AKZ9 6240 IX

WHR07473

Ricambi

Notizie

n1521d00: Procedura per sostituire il TOD di cavità con quello corretto - APPLICABILE SOLO AI FORNI PIROLITICI

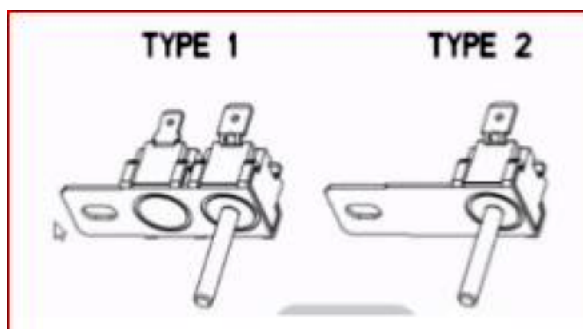
Il forno in utenza può avere differenti TOD (TYPE1 & TYPE2) vedi foto allegate

Scopo della Notizia è quello di fornire la procedura per riparare il prodotto che richieda la sostituzione del TOD di cavità, in quanto i forni possono essere dotati di 2 differenti TOD.

Step1 - Ordinare sia il TOD TYPE 1 (482000020559) sia il TYPE 2 (481010552514)

Step2 - Sostituire il TOD usando lo stesso tipo che si trova nel prodotto. Non effettuare nessuna modifica sul cablaggio

Nota: Il vecchio TB 481271540431 non è più applicabile
